项目名称	汇德大厦景观施工图A版		
子项名称	B0-13 LP-6_03 通风井三底平面图		
修改人		项目负责人	邓永平
校对人		审核人	
出图章:	出图日期	2019年12月09日	版本号
	版次	13/20	YL-08

应甲方要求,依据最新景观方案设计,通风井三新增人防出入口廊架二图纸及夹胶玻璃调整为8+1.14PVB+8夹胶玻璃,变更如下:

深圳市万漪环境艺术设计有限公司
设计变更附图

项目名称	汇德大厦景观施工图A版		
子项名称	B0-18 新增人防出入口廊架二柱位/龙骨平面图		
修改人		项目负责人	
校对人		审核人	
出图章:	出图日期	版本号	图号
	2019年12月09日	版次	YL-08
			18/20

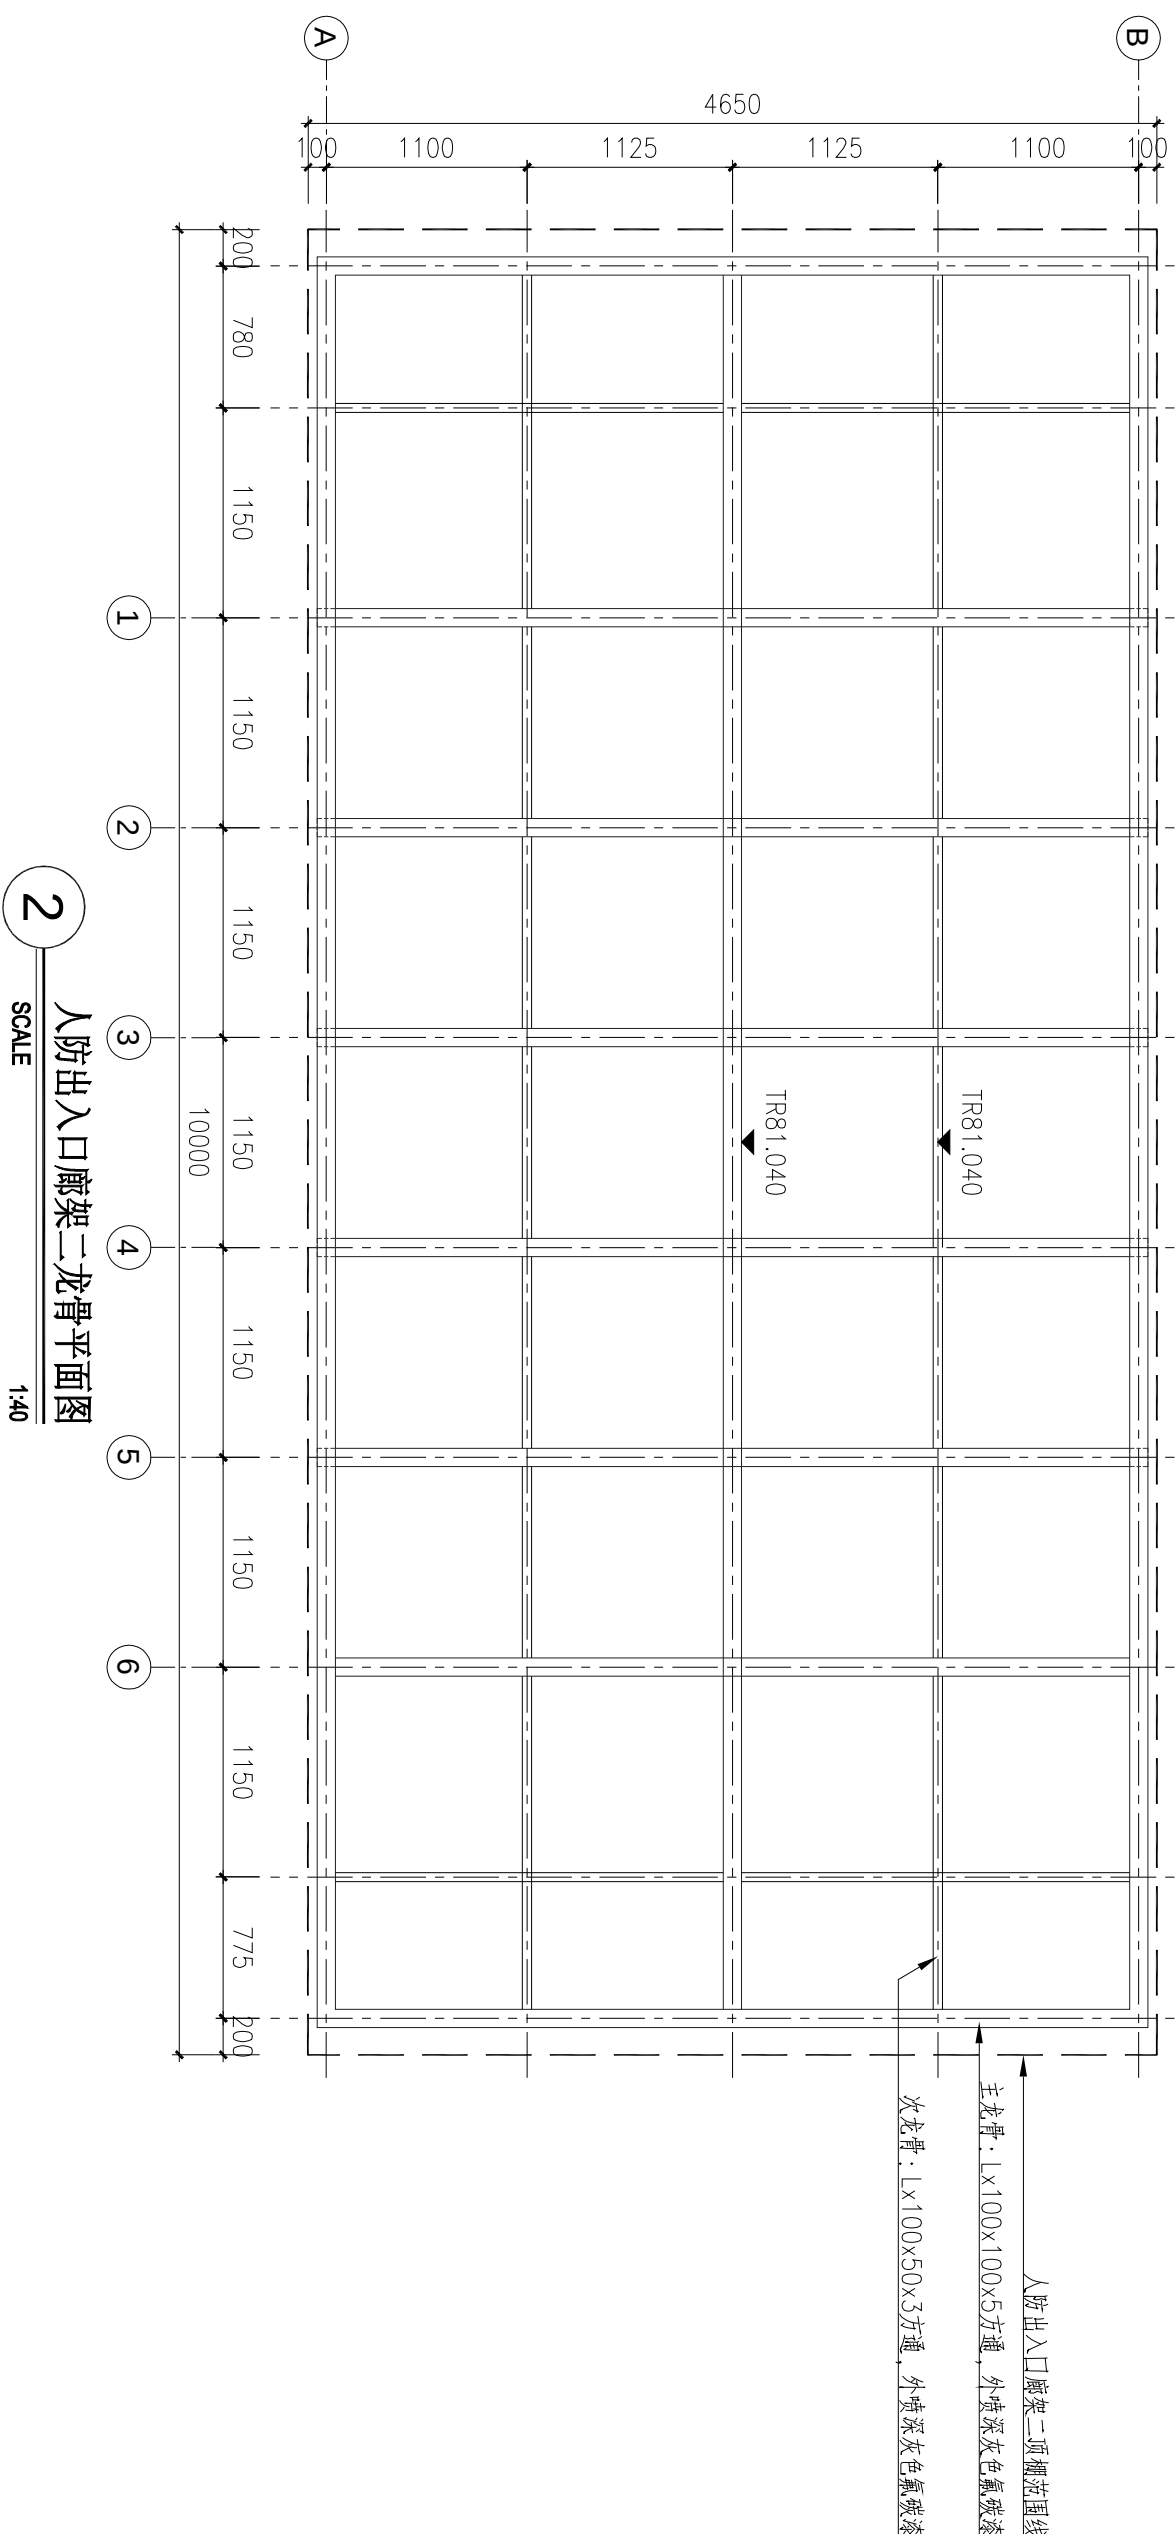
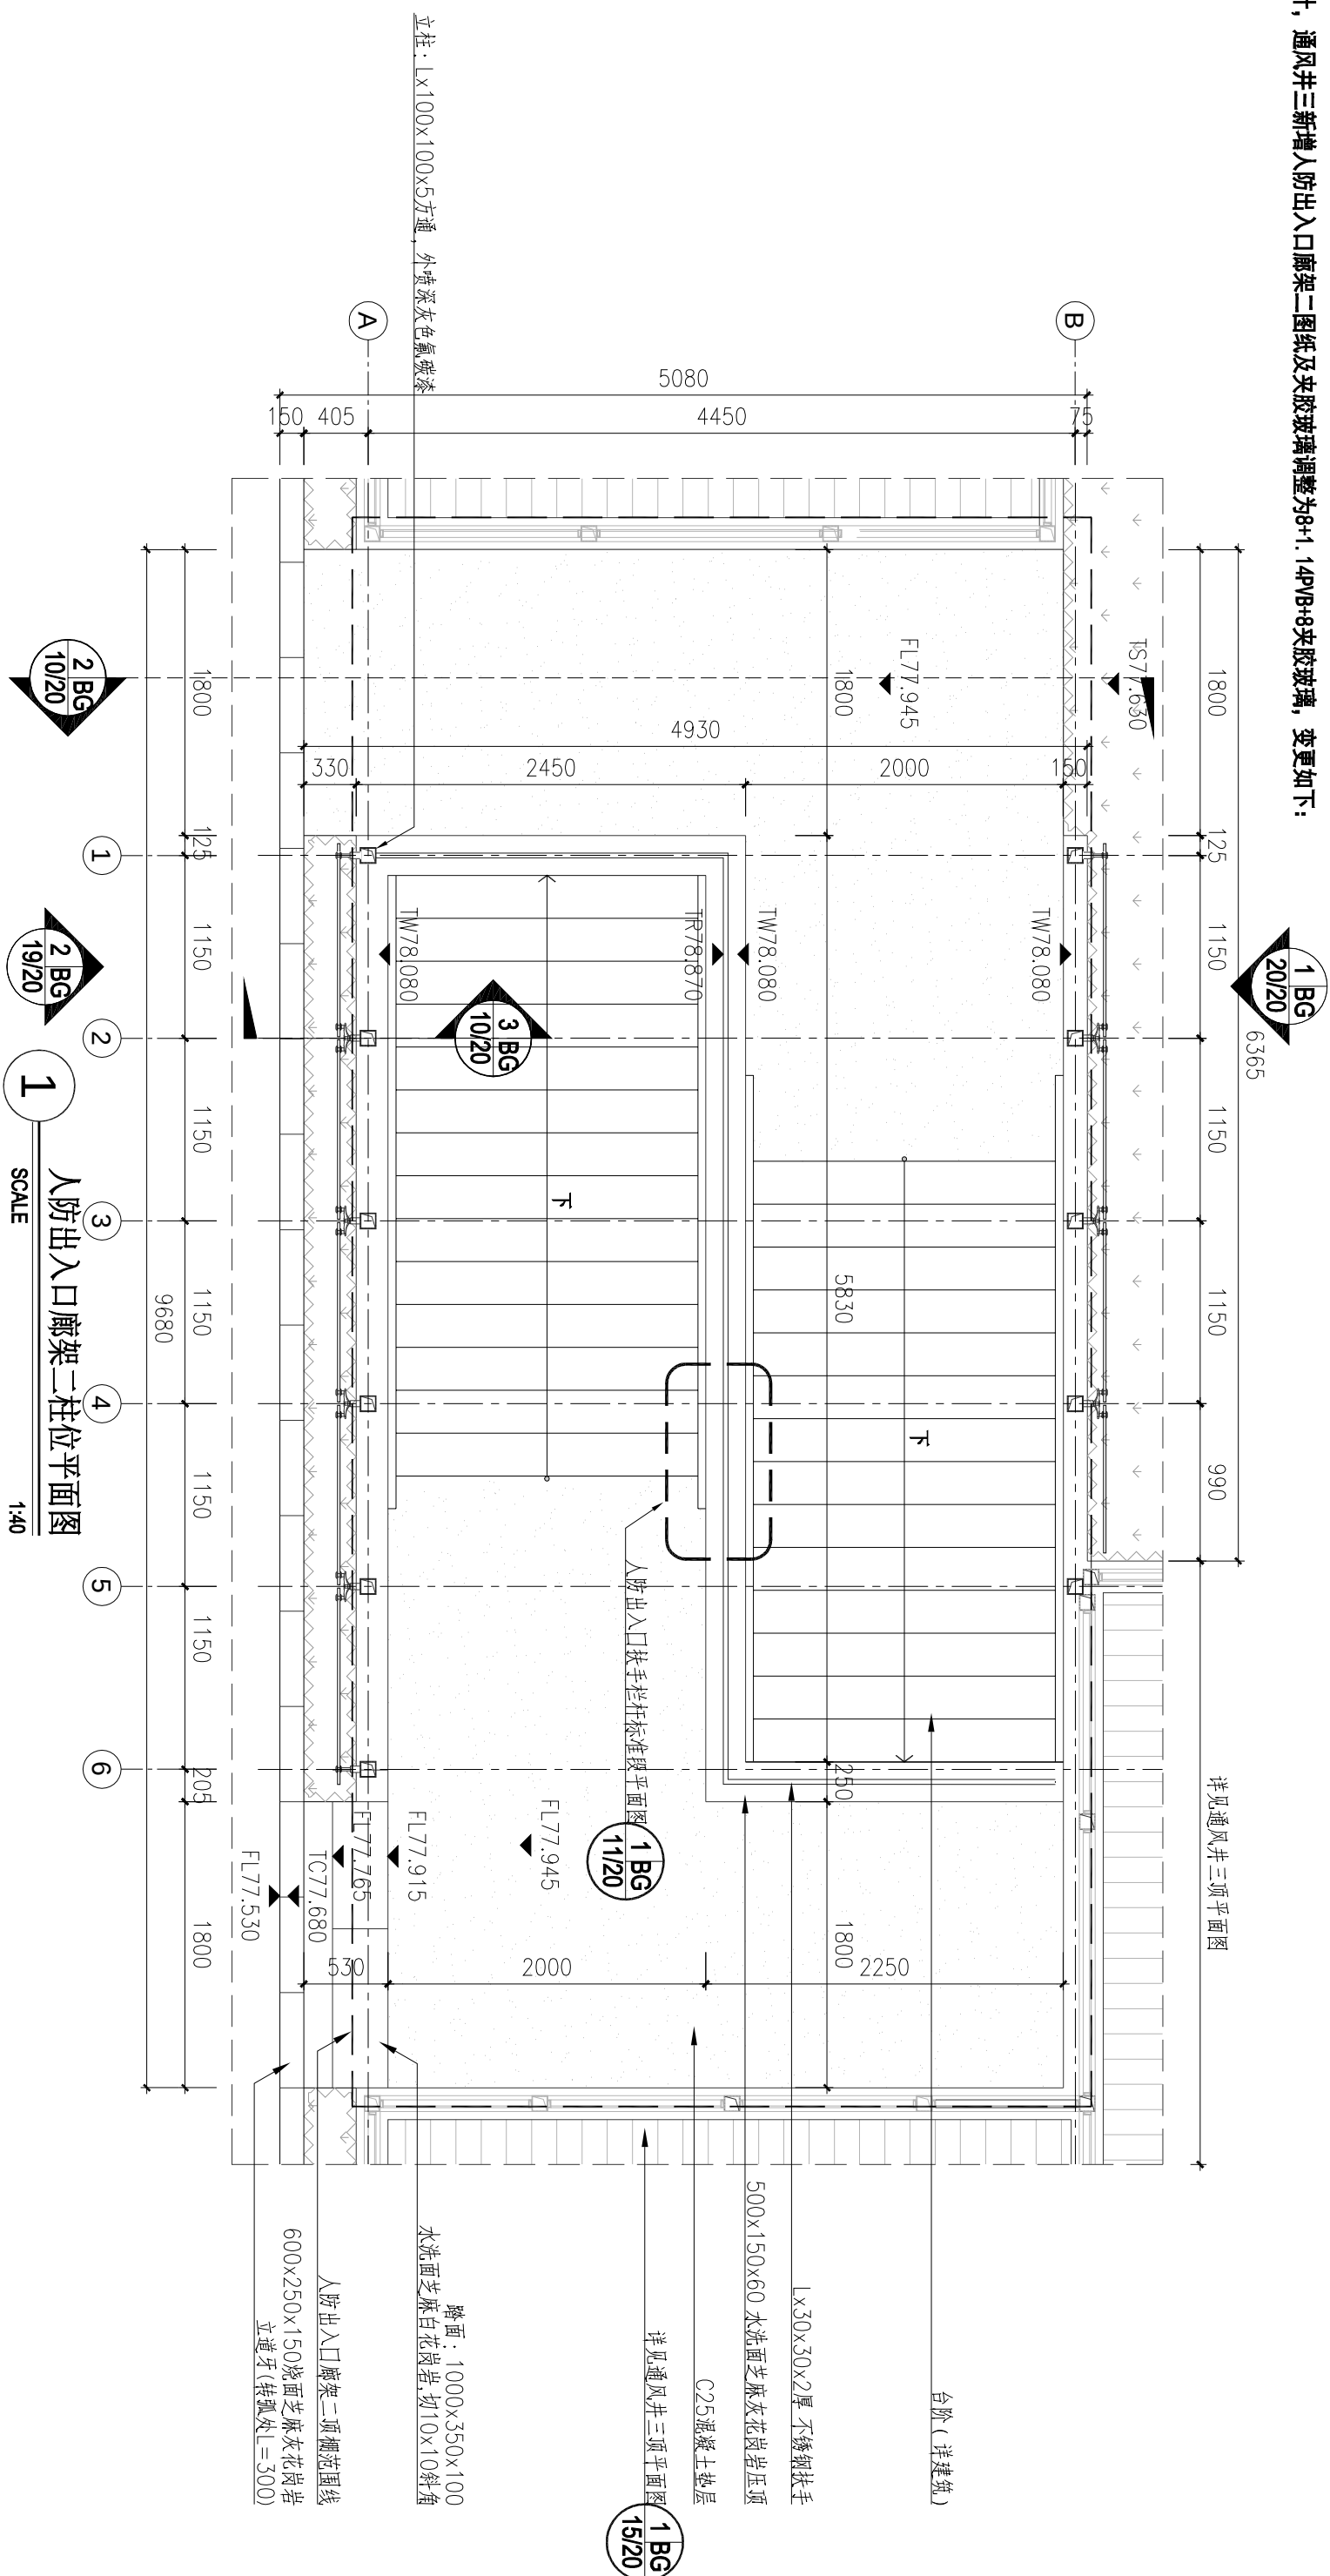
应甲方要求,依据最新景观方案设计,通风井三新增人防出入口廊架二图纸及夹胶玻璃调整为8+1.14PVB+8夹胶玻璃,变更如下
